●高性能計算機の購入

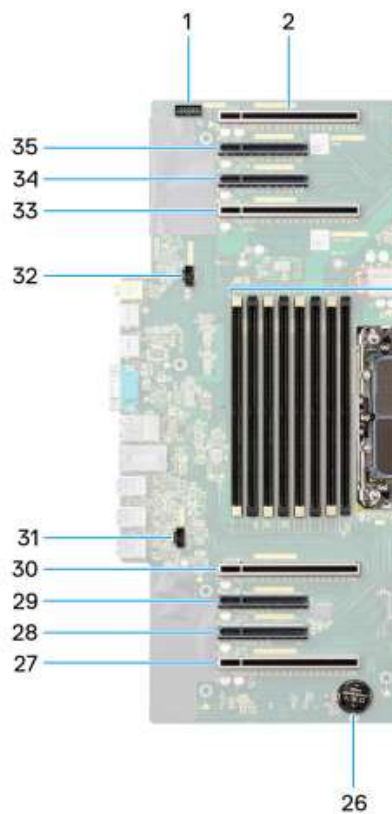
番号	質問	回答
1	仕様書3.>①「ケース」 要求仕様に「CPUやメモリ冷却用ファン（メモリ用12cmFANx1/ CPU用12cmFANx1/Front12cmFANx1/Rear12cmFANx1 12cmFAN 4800rpm）と、ファンの大きさを12cm、回転数を4800rpm、そして搭載する場所や個数を指定しているが、このサイズ、回転数、配置場所と個数にした合理的理由は何になりますでしょうか？また、この要求仕様どおりのファンの大きさ・ファンの回転数・搭載場所や個数ではなくとも、ケース内部を十分に冷却可能なエアフローを有する設計であれば、ご検討の範囲内としていただくことは可能でしょうか？	本要求仕様においては、メモリおよびCPU、GPU等の主要コンポーネントの安定稼働を目的として、十分なエアフローを確保するための一例として、12cmファンを各所（メモリ用、CPU用、前面、背面）に配置する構成を提示しております。これは、過去の使用実績や熱設計指針に基づき、一般的な冷却性能を満たすと考えられる構成例です。 ただし、ご提案いただく機器構成において、同等またはそれ以上の冷却性能を有するエアフローデザインが実現されている場合には、必ずしも仕様通りのファンサイズ・回転数・設置場所や個数に厳密に従う必要はありません。 そのため、本仕様は冷却性能の目安としての提示であり、冷却要件を満たす代替案についても、検討の範囲内として柔軟に対応いたします。
	仕様書3-⑥について 「PCIe 5.0 x 16 が7 スロット以上あり、A4000を4本まで搭載可能であること」 こちらは、すべてのスロットがGen5 x 16でなくとも問題ございませんでしょうか？ 当方でのご提案機器については、以下のスロット図にて Gen 5 x16スロットは以下の#30と33になります GPU NVIDIA RTX A4000は以下のキャプチャの#2, 33, 30, 27 の箇所に 搭載となりますのでGPUの搭載は問題ありません。 ちなみにGPUを追加で計4枚搭載した場合は #28, 34 の2ヶ所が空きとなります。 #29, 35 はGPUの大きさに干渉してしまうので使用できません。 ▼Precision 7960 Tower PCIeスロット▼	仕様書3-⑥に記載の「PCIe 5.0 x 16が7スロット以上あり、A4000を4本まで搭載可能であること」につきましては、すべてのスロットがGen5 x 16である必要はなく、NVIDIA RTX A4000を最大4枚搭載可能であることが主たる要件です。 ご提案いただいた構成において、実際にA4000を4枚搭載可能であり、かつ運用上支障がないことが確認できるのであれば、Gen5 x 16のスロットが一部に限られていても問題ございません。

▼GPU NVIDIA RTX A4000を4枚搭載した場合のPCIe スロットの利用状況▼

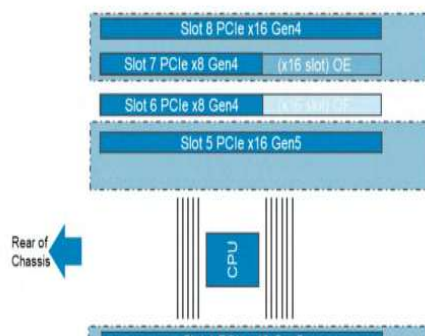
Slot 1 PCIe x16 Gen4 Slot 2 PCIe x4 Gen4 (x16 slot) OE Slot 3 PCIe x4 Gen4 (x16 slot) OE Slot 4 PCIe x16 Gen4 Double Width Slots – Note slots blocked when dual-wide graphics card(s) are installed	
仕様書3. ⑧「電源」 要求仕様に「1200W/100V-2000W/200V出力以上のシングル電源で100Vでの運用が可能なこと」とありますが、本仕様はNVIDIA RTX4000 adaを最大4枚搭載したとしても1200Wあれば十分と考えます。電源の仕様として2000W/200Vである必要の理由は何でしょうか？ 100Vであっても200Vであっても1200Wを満たす製品での選定をご検討の範囲内としていただくことは可能でしょうか？	本仕様における「1200W/100V-2000W/200V出力以上のシングル電源で100Vでの運用が可能なこと」という記載は、国内での運用を前提に100V環境で必要十分な出力（1200W以上）を安定的に供給できることを主眼としております。 「2000W/200V」という表現は、汎用的な電源装置における仕様上の最大出力として併記したものであり、必ずしも200Vでの使用を前提とするものではありません。 したがって、100V入力時に1200W以上の出力が可能な製品であれば、当該仕様の要件を満たすものと判断いたします。
